INTEGRAZIONE AL PROGETTO DI COLTIVAZIONE DELLA CAVA N. 133 TACCA, REDATTO AI SENSI DELL'ART.17 L.R.35/15 E S.M.I., AUTORIZZATO CON DETERMINA N. 4298 DEL 06.09.2022 E PROROGATA CON DETERMINA N. 5191 DEL 24.10.2023 COORDINATO CON LA CAVA N.136 ORTENSIA, AMBEDUE SITE NEL BACINO INDUSTRIALE N°4 COLONNATA, SCHEDA N. 15 PIT/PPR – PABE COMUNE DI CARRARA

Relazione tecnica integrativa

Committente: Alba Ventura S.r.l.

- Marzo 2025 -

Fig. 1 Stato Attuale

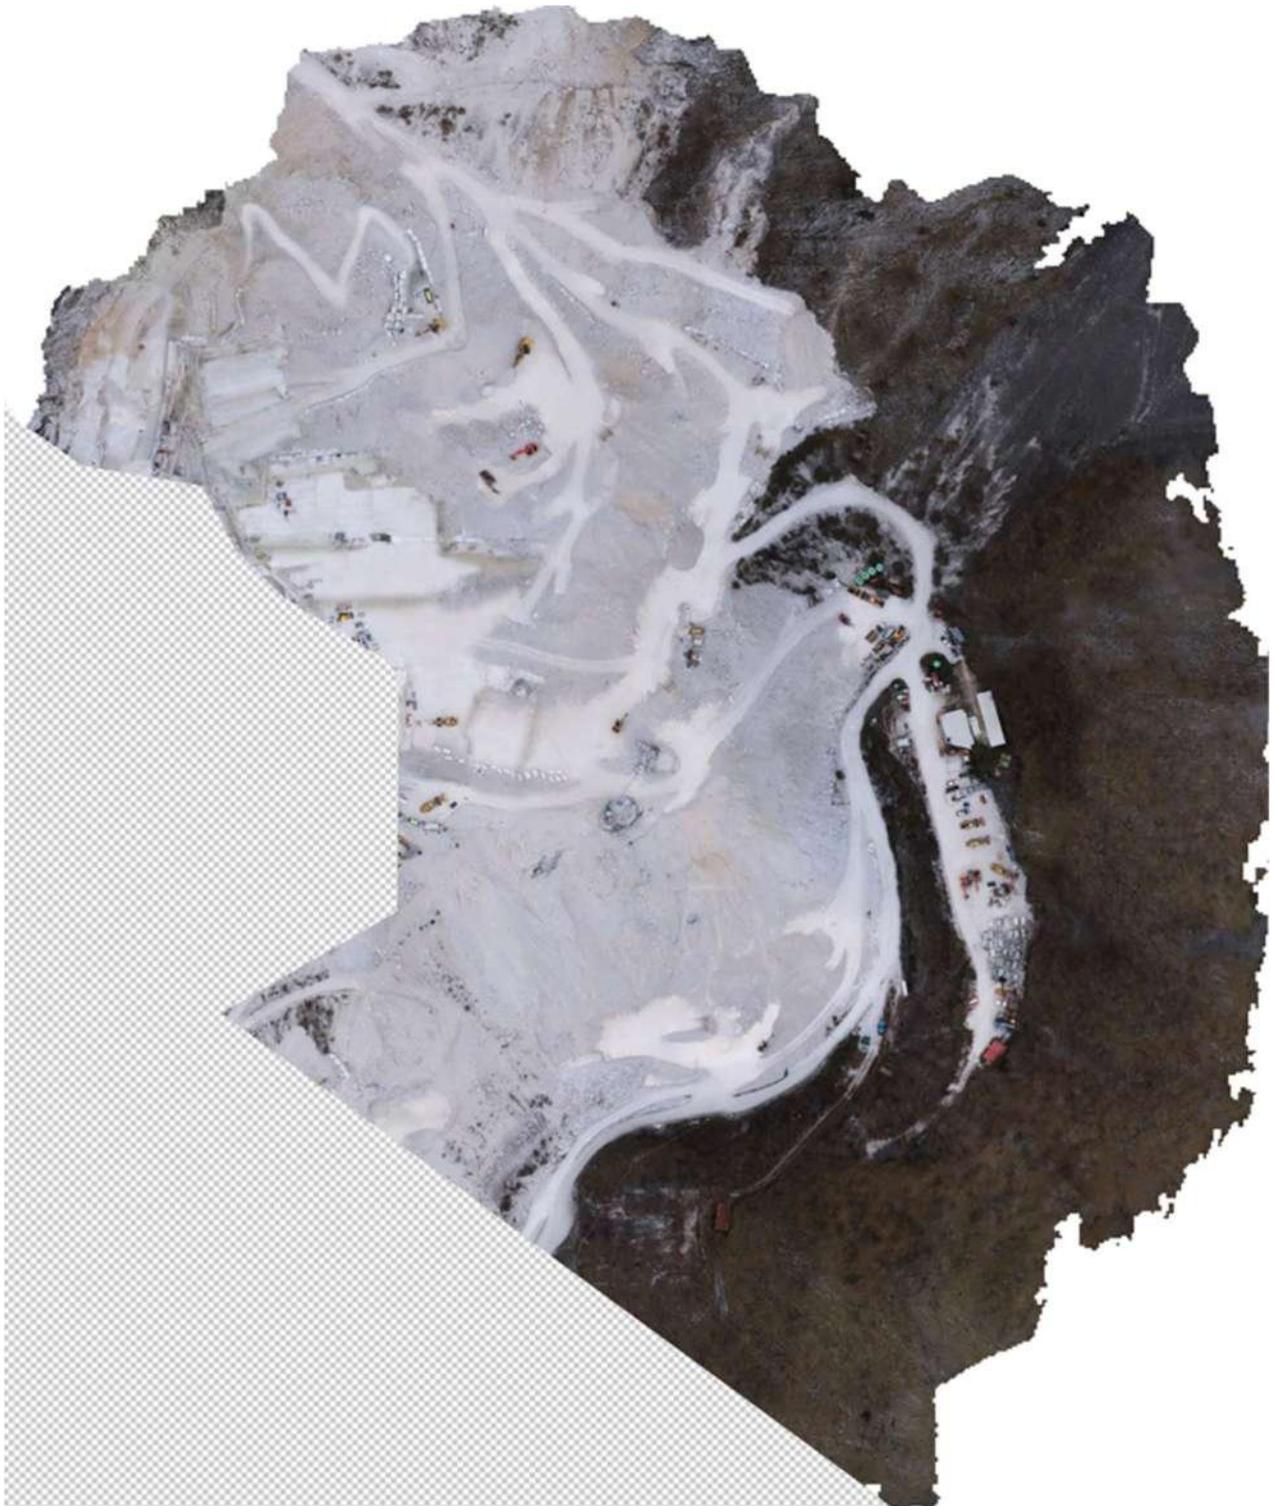
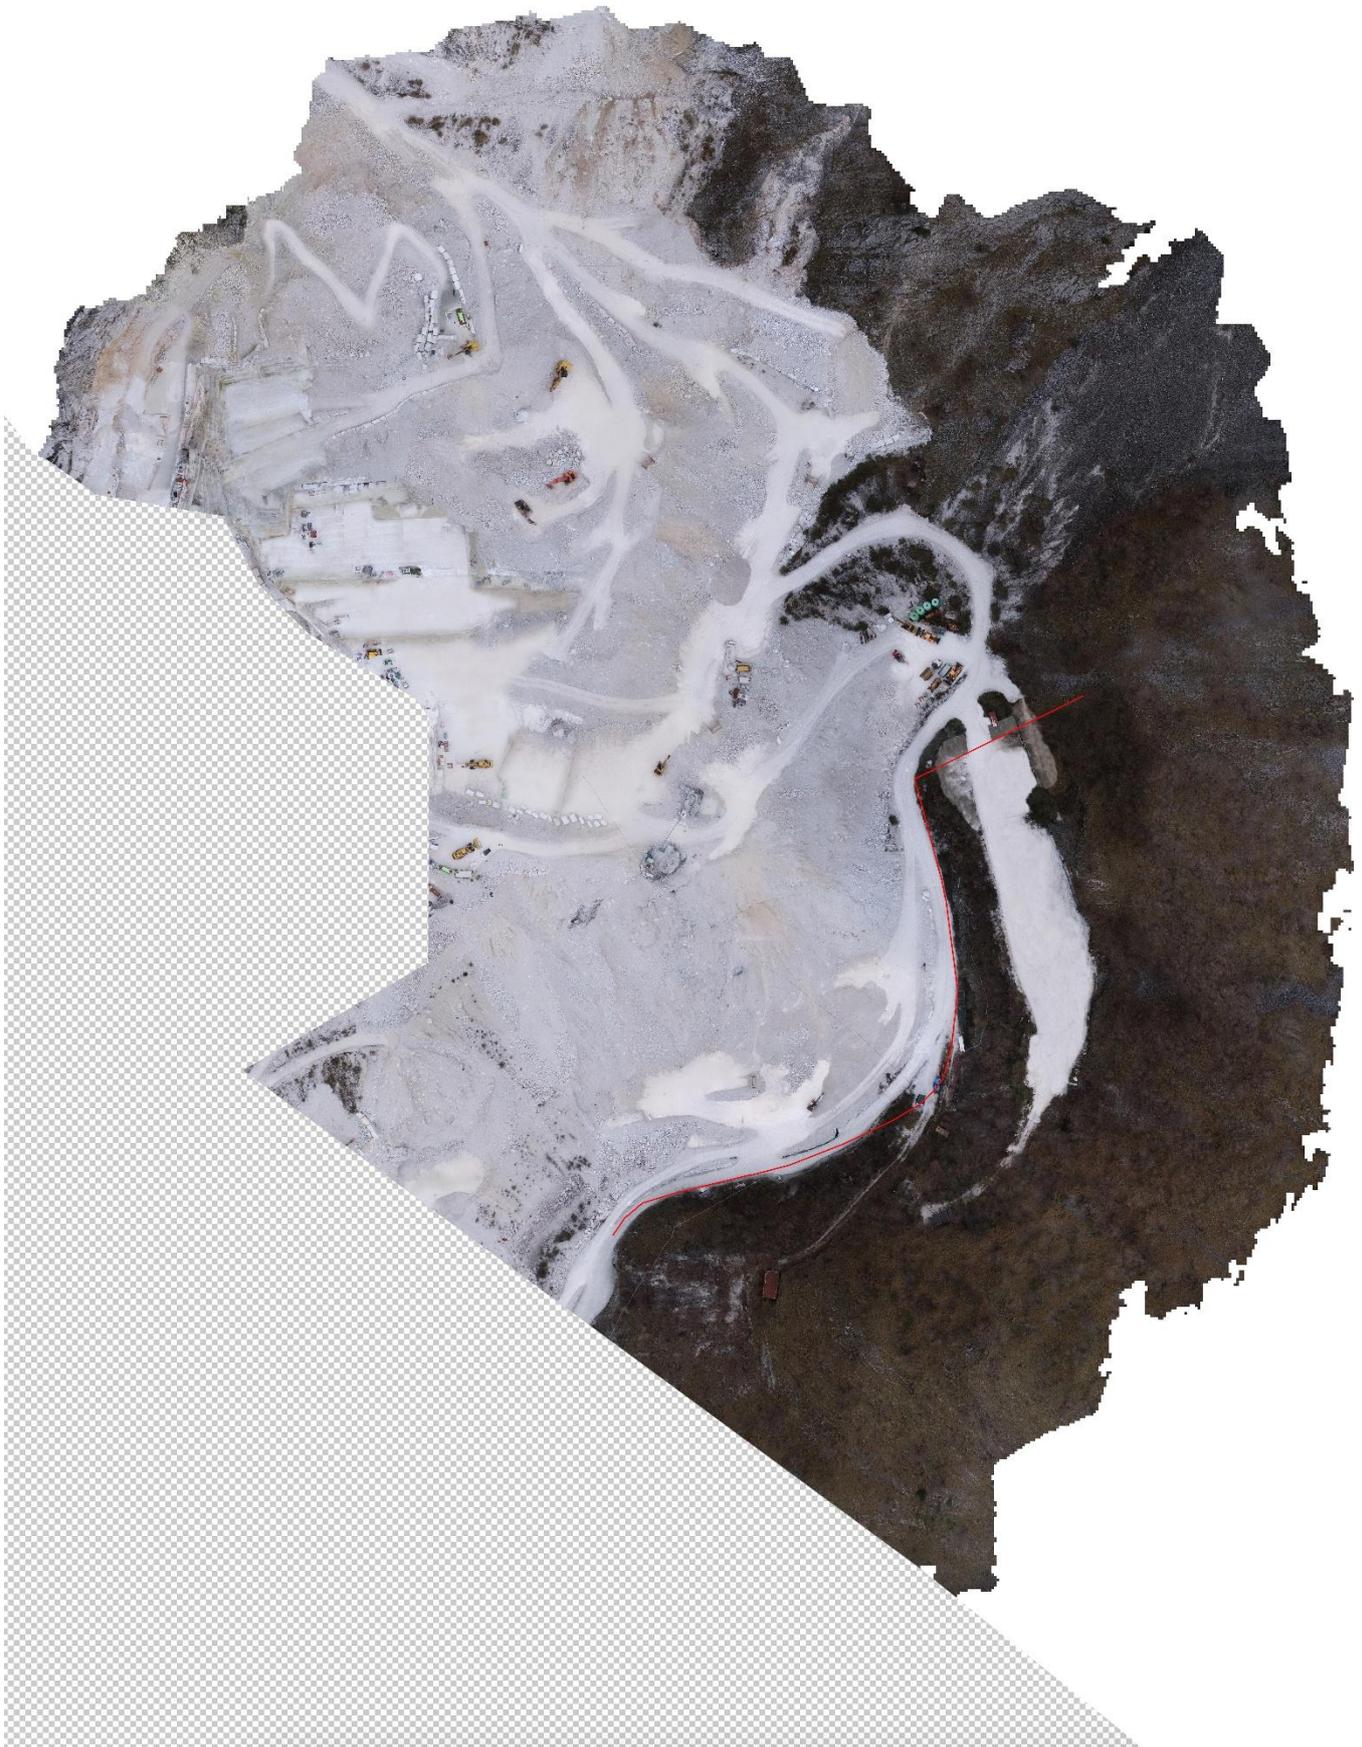
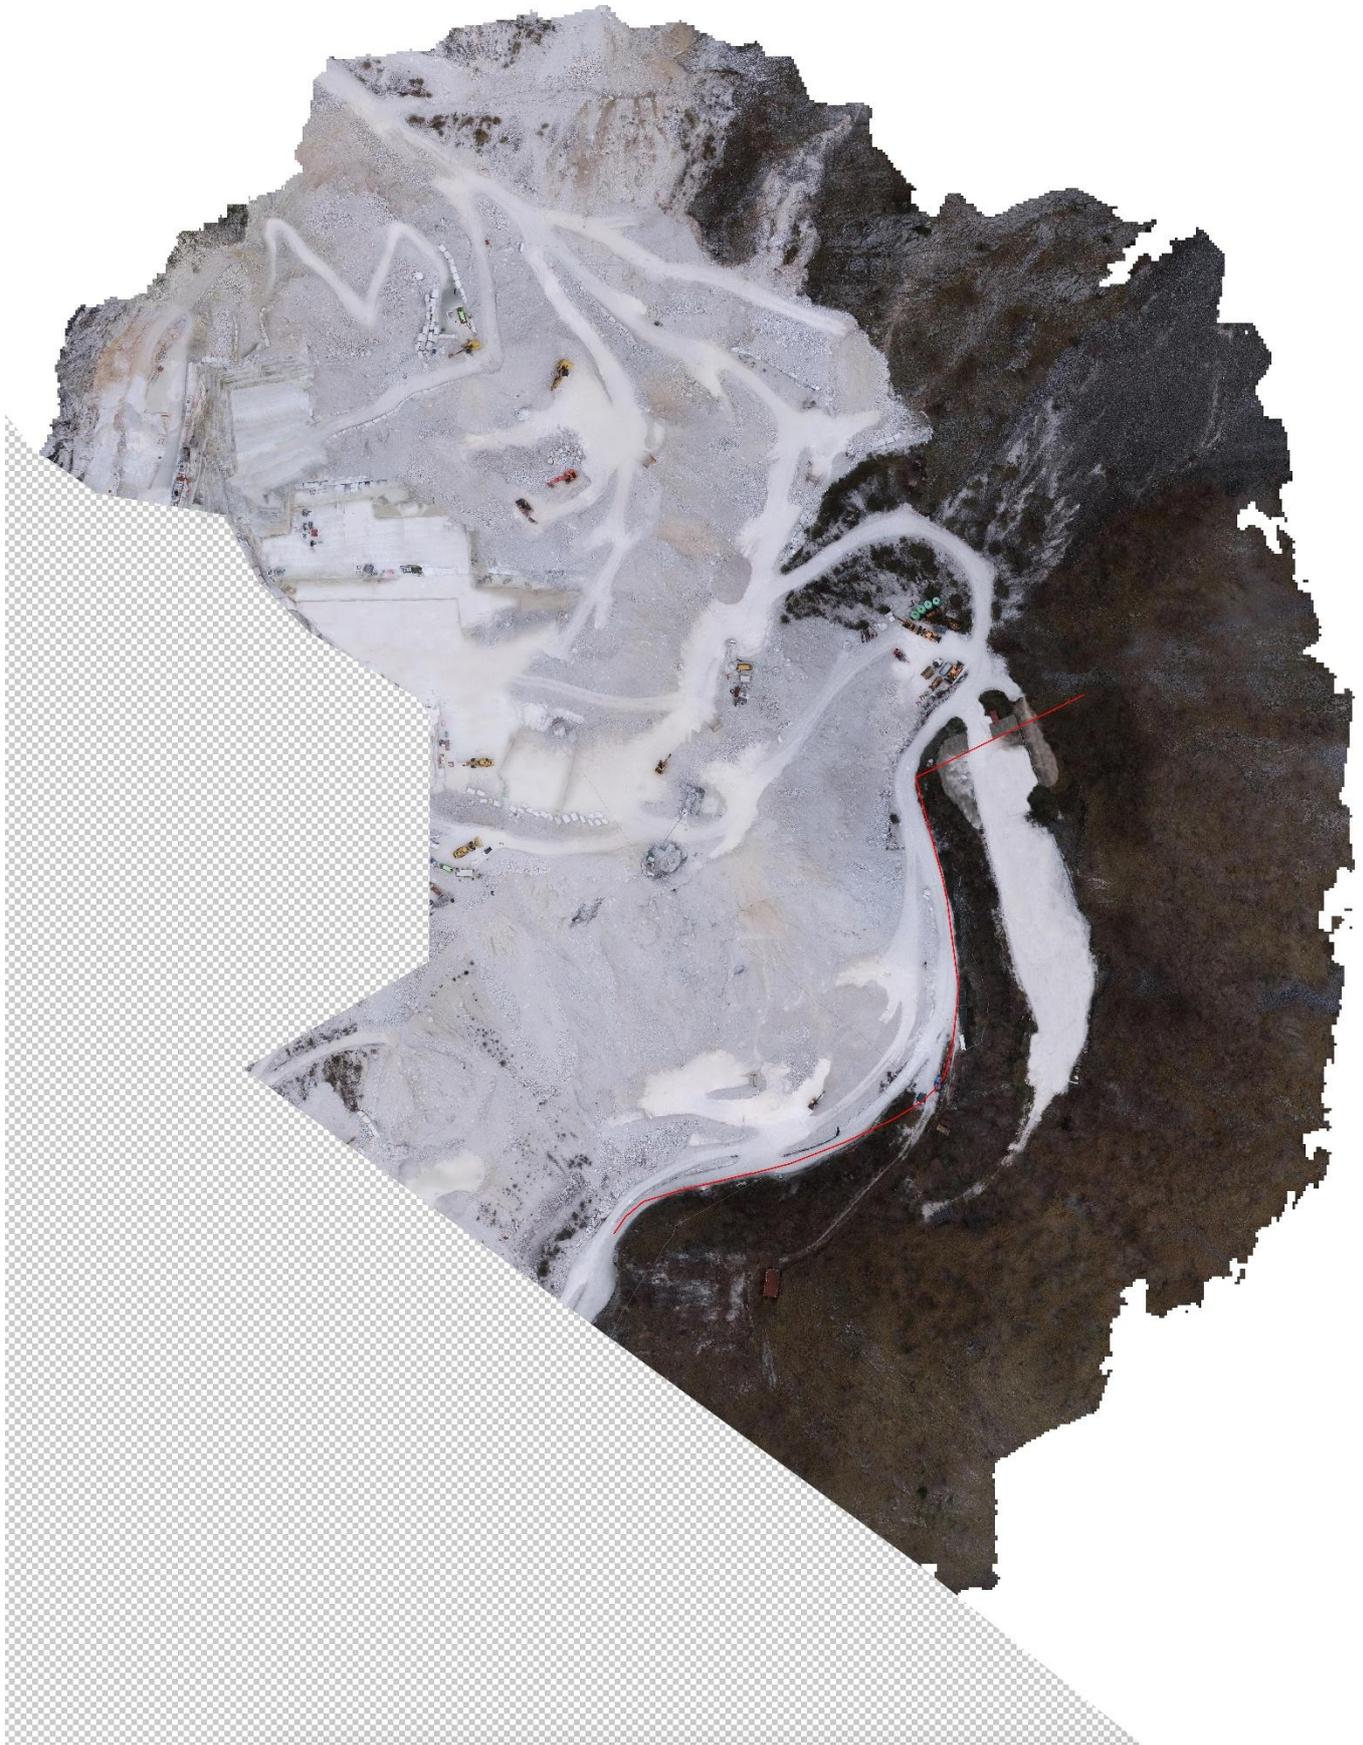
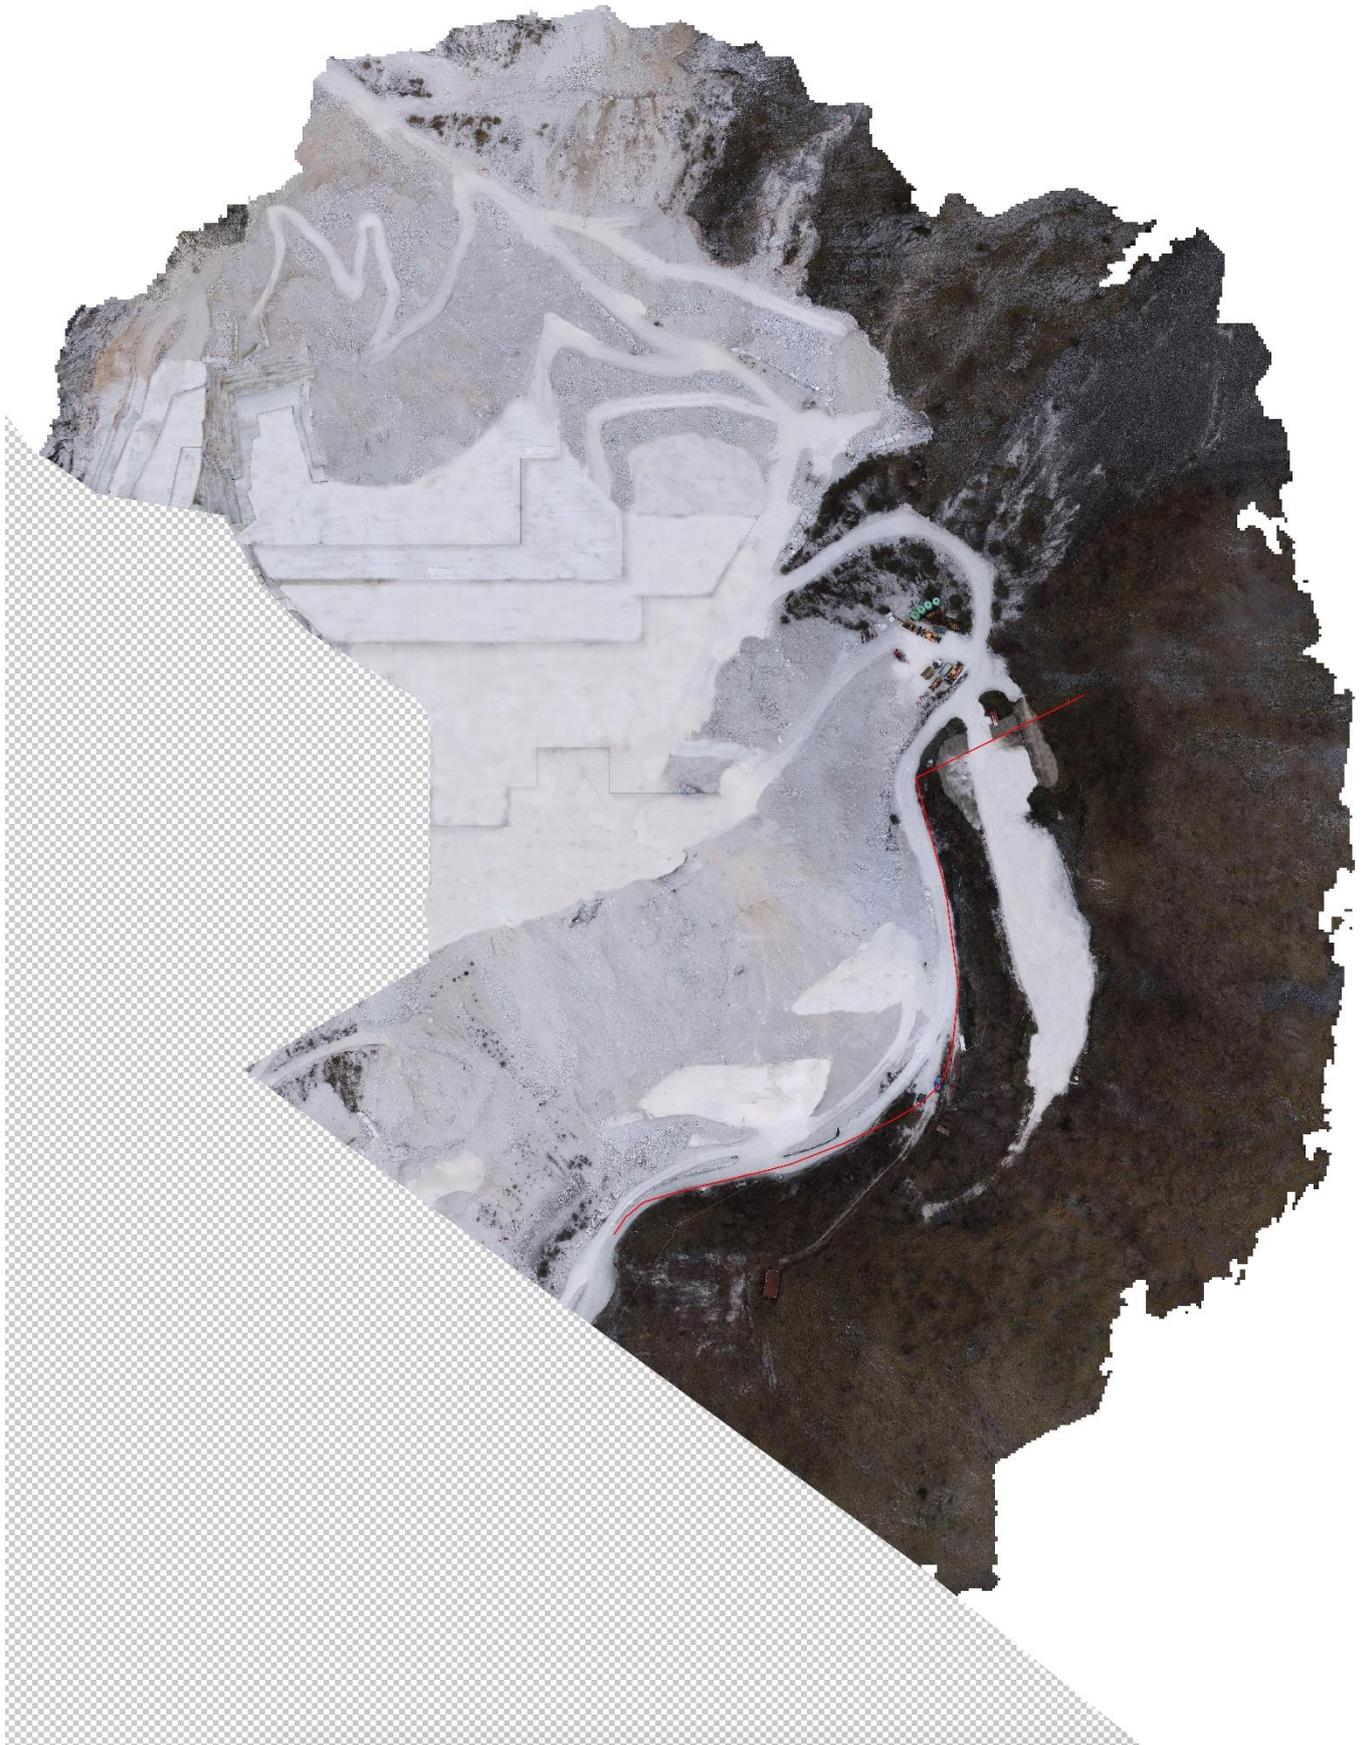
L'attuale area impianti sarà oggetto di ripristino fin da prima del rilascio della determina autorizzativa a questo progetto. In particolare, la Tav. 25aai "Stato Ante Autorizzazione" e la Fig. 2 si riferiscono proprio a questo particolare momento, dove la Società si impegna a ripristinare l'area previo smantellamento degli edifici esistenti, asportazione delle attrezzature, macchinari e pulizia di quanto è attualmente ivi collocato, come è illustrato nelle Tav. 25bii, 26ii e 27ii e nelle fotoricostruzioni allegate (Fig. 1/6).

In sintesi la Società intende effettuare il ripristino attenendosi a quanto autorizzato con la vigente Determina n. 5191 del 24.10.2023, prorogata con Determina n. 4298 del 06.09.2022. Le acque che vi cadranno sono AMDNC, ma a titolo cautelativo per tutta la durata del progetto, la Società intende trattarle come AMDC facendole affluire, attraverso le "griglie di raccolta" che alimentano la tubazione sotterranea, verso il disloatore che servirà la nuova area impianti, la quale rimane esterna all'area protetta, Tav. 25aai e successive. Le acque così depurate saranno convogliate verso i depositi di temporaneo stoccaggio D4.
